Radroute Alzenau – Aschaffenburg

Abschnitt Aschaffenburg

(Anlage zum Schreiben an die Stadt Aschaffenburg
25.10.2017)

Linkstr./Bordsteinradweg -2

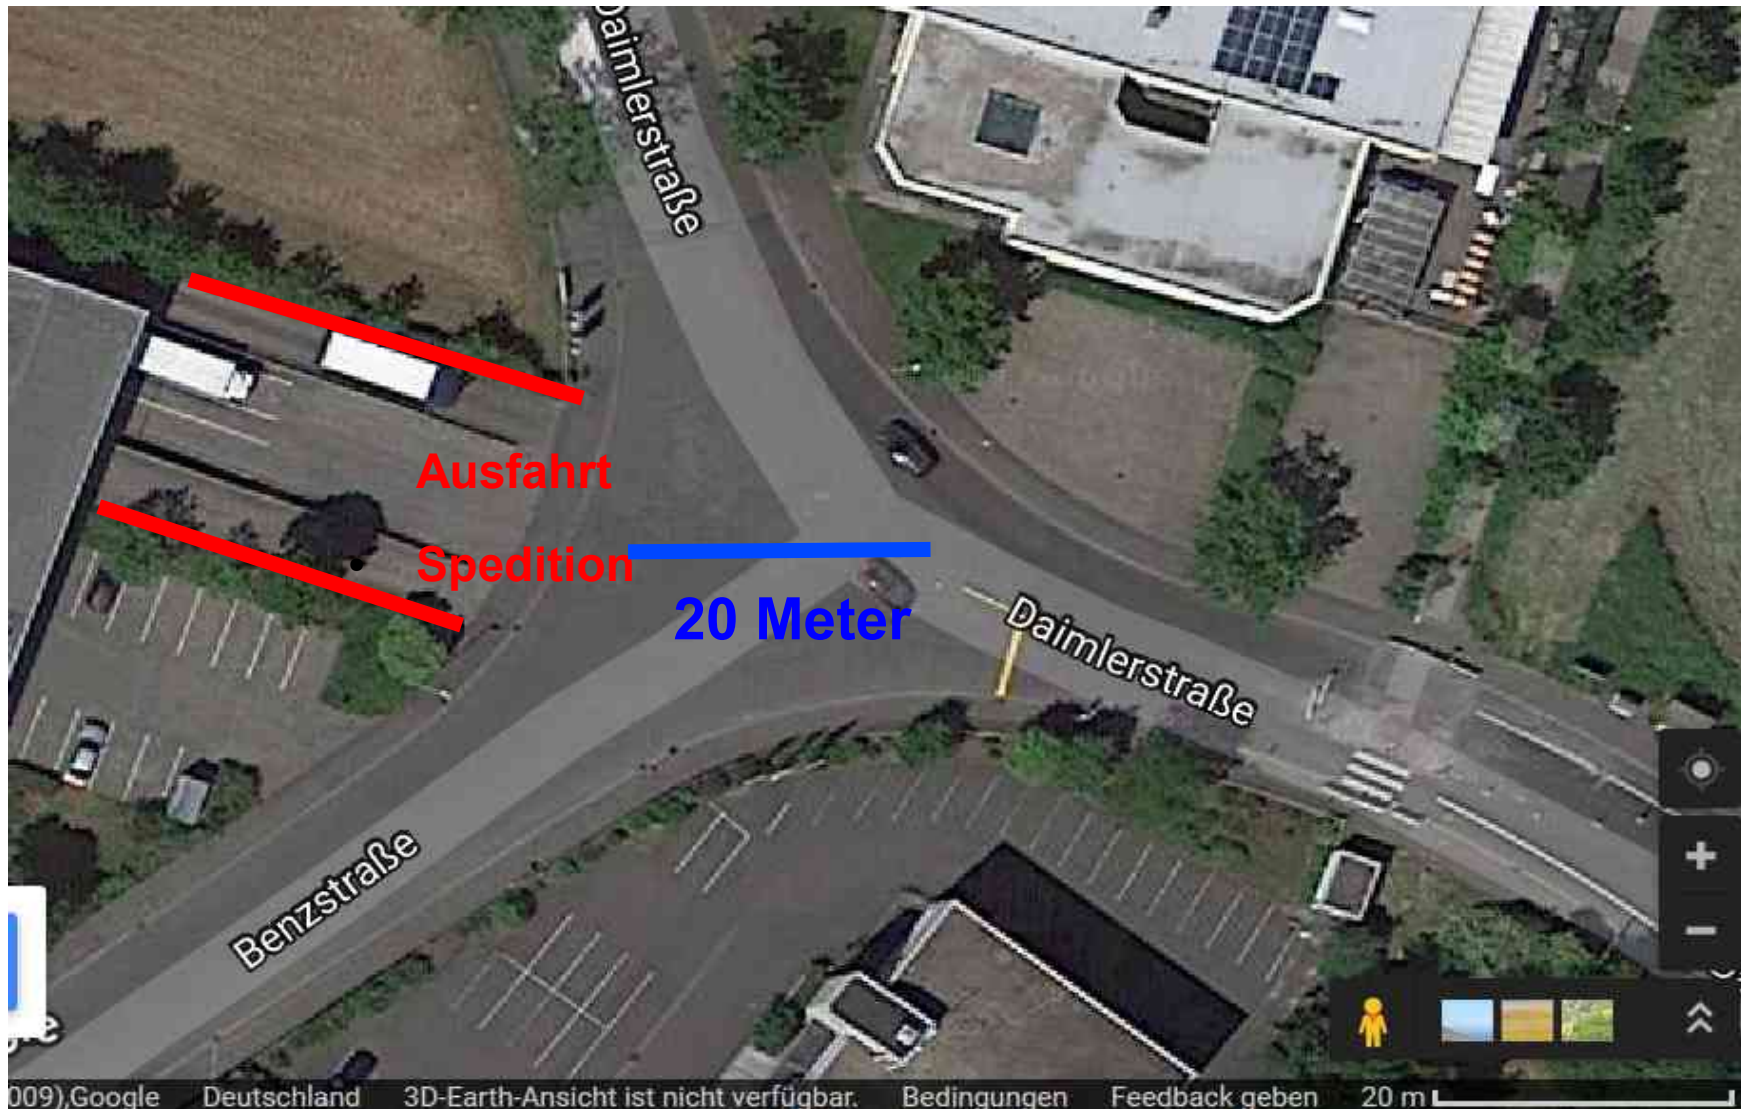
**Schmale Strecke
für Abfahrt**

- **Breite 0,95 bis 1,10 m**
- **mit "Gegenverkehr" und Fußverkehr**
